Porsche Carrera Cup France 2021

Note Technique 11/2021

PROTECTION DURITE D'EAU

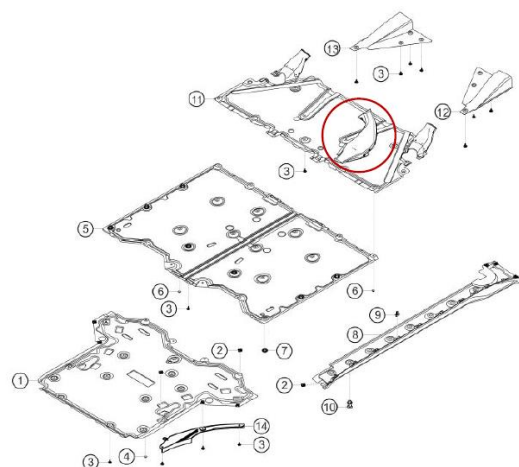
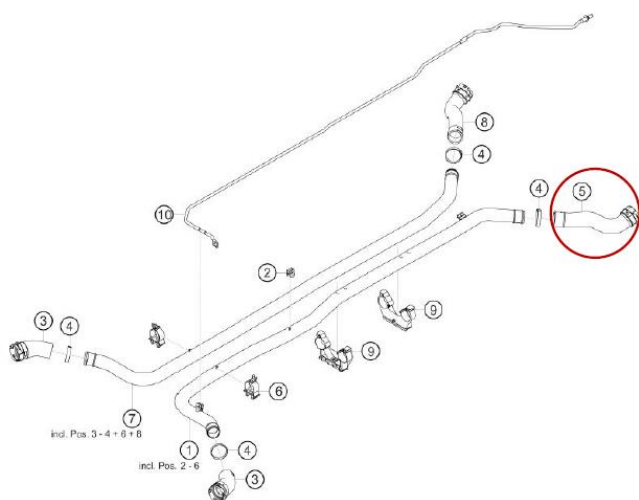
Porsche Motorsport vous informe qu'un contact entre l'écope d'air du fond plat peut endommager la durite d'eau passant à proximité.

Porsche Motorsport informs that a collision with the air duct on the underbody can damage the coolant hose.

Dans ce cas, la durite d'eau peut être protégée contre le frottement en apposant une bande d'Heli tape à l'emplacement indiqué ci-dessous :

In this case, the coolant hose can be protected against chafing by applying an appropriate abrasion protection (e.g. heli tape) at the position shown in pictures below.
